Service-mededeling Afsp.179

22 GF 604

maart 1971

GRAMMOFOON

Fig. 1

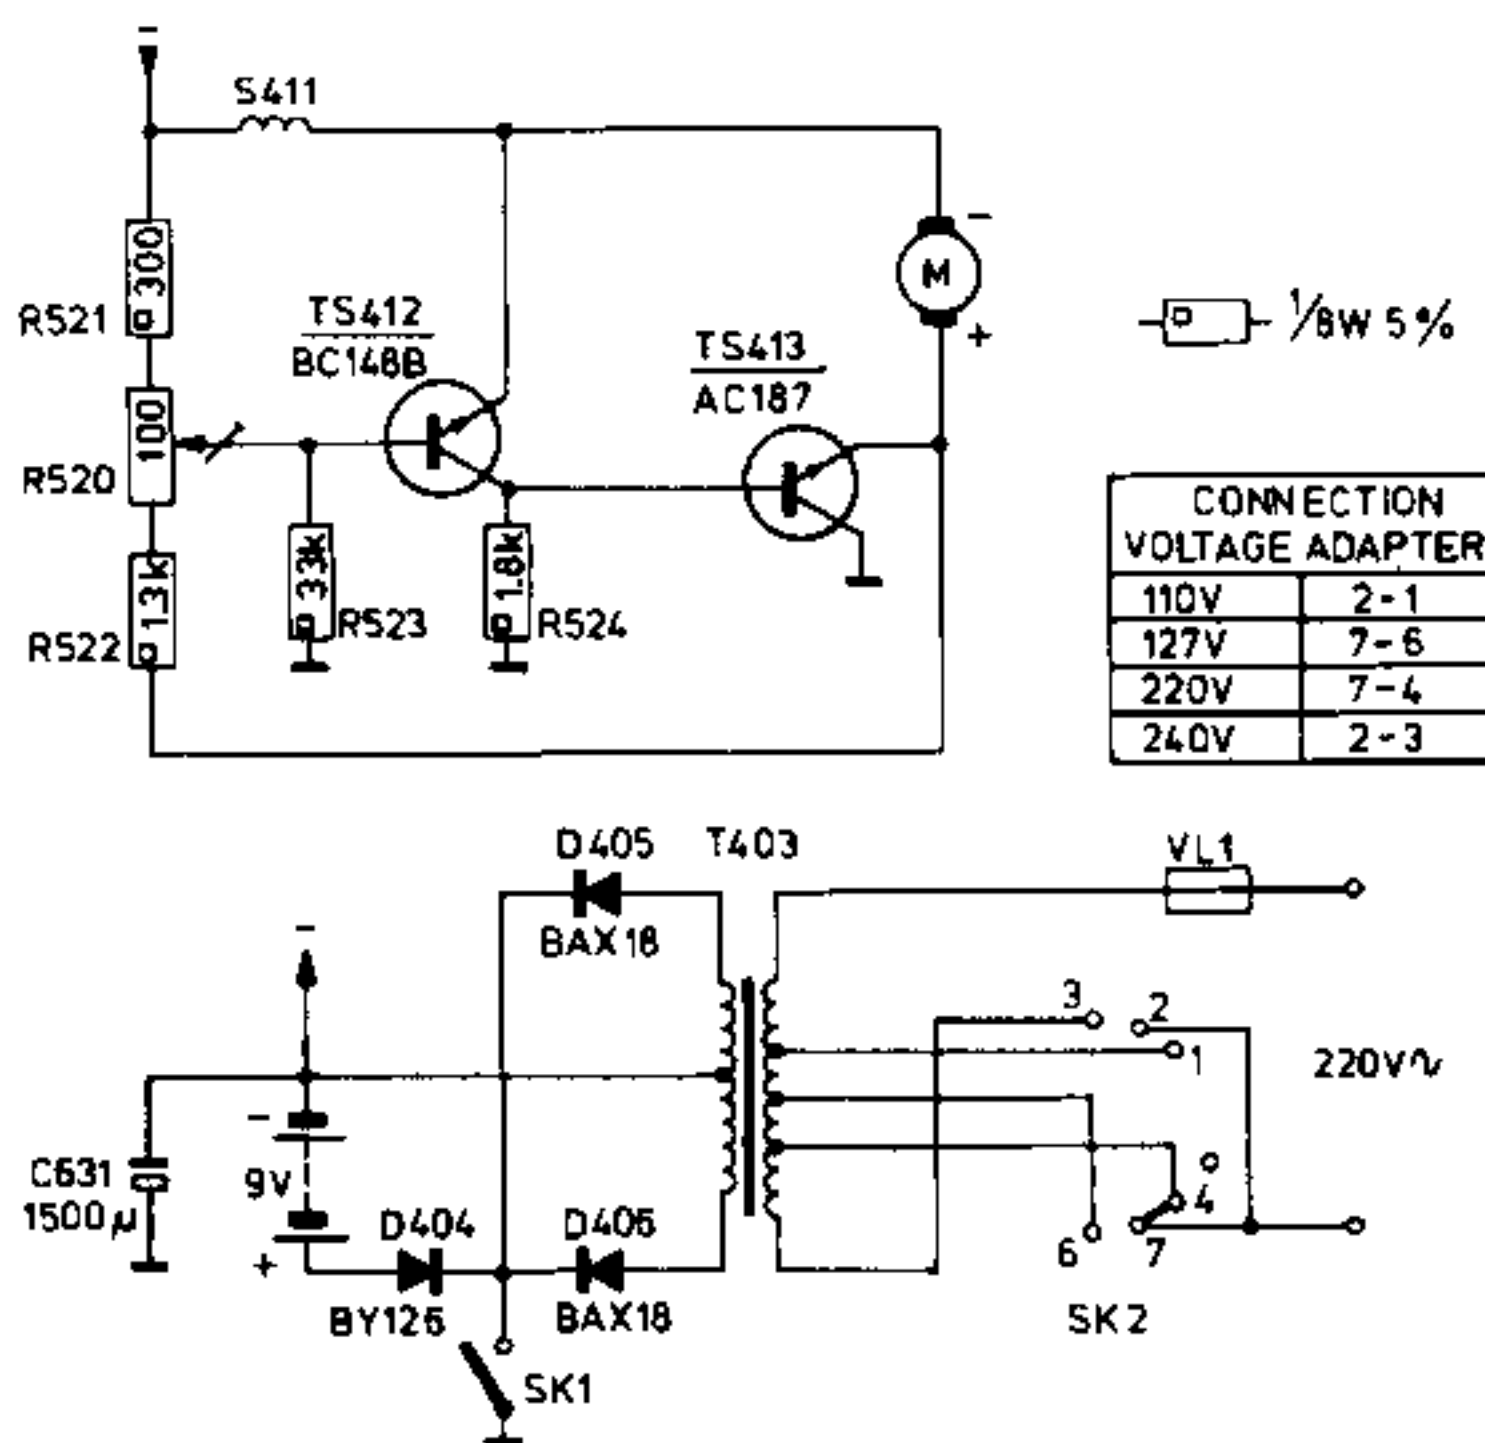
Betreft: Invoering andere motor en motorregeling

Vanaf stempeling LF01-210 zijn een andere motor en motorregeling toegepast.

Voor de motorregeling zie fig. 1.

Betreft: Verbetering principieschema

De symbolen van enkele transistoren zijn onjuist in het principieschema weergegeven; onderstaand een verbeterd schema.
